Dato: 08.12.2016
Vår ref.: 2016/3740-15
Saksbehandlar: jannor
Dykkar ref.: «REF»

Avgrensa høyring - Todeilselva kraftverk i Modalen kommune. Endring av stasjonsplassering og rørtrasé. Administrativ fråsegn.

Fig. 2 Nytt hovudalternativ

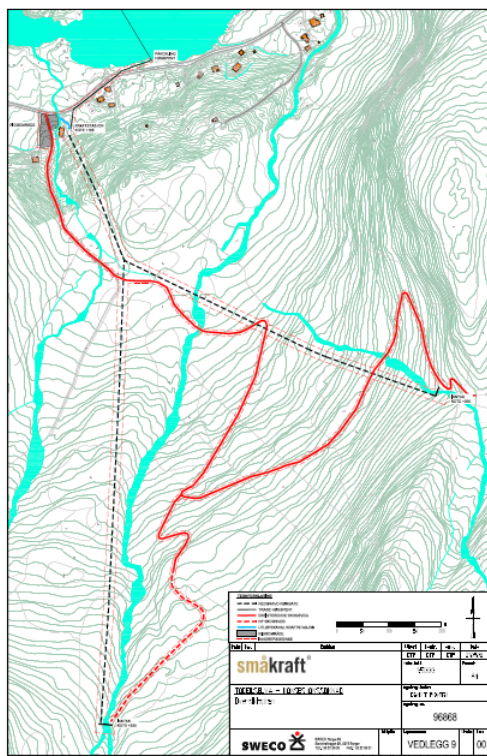
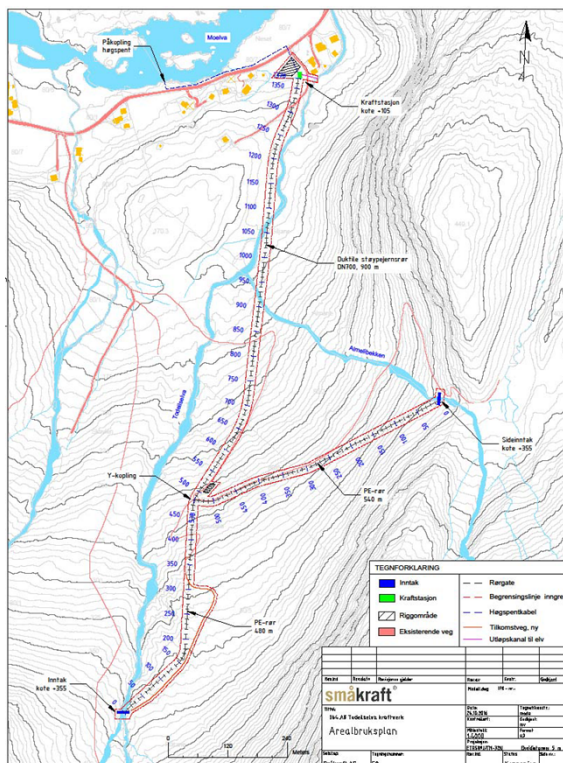
Søker ynskjer å endra rørtraséen opp til begge inntaka. Endringa fører med seg at kraftstasjonen blir flytta frå utløp i Ædnabekken og til utløp i Todeilselva. Stasjonen vil bli plassert slik at utløpet vil koma attende i elva i overkant av laks- og aureførande strekning.

Rørtraséen frå Todeilselva vil der det er mogleg, følgja etablerte traktorveggar. Inn til inntaket i Todeilselva vil eksisterande traktorveg bli forlenga med om lag 300 m. Vegen er planlagd som permanent. Rørtraséen frå Almelidbekken vil følgja terrenget om lag 200 m for så å liggja i traktorveg om lag 350 m til kopling mot hovudrøyr. Røyra vil bli nedgravne i heile si lengd.

Traséen vert trekt bort frå kulturminnevegen og over på austsida av Todeilselva. Søker ønskjer å sleppa minstevassføring tilnærma lik alminneleg lågvassføring i både Todeilselva og Almelidbekken der dei blir regulerte.

Å flytta kraftstasjonen frå utløpet til Ædnabekken til ovanfor anadrom strekning i Todeilselva, er gunstig for laks og sjøaure i begge vassdraga. Ædnabekken vil då vera utan regulering og framleis ha naturleg vassføring. Todeilselva vil på strekket som er anadromt, dei 150-200 metrane på nedsida av kraftstasjonen, ha om lag same vassføringsregime som i dag. Gassovermetting kan likevel bli eit problem.
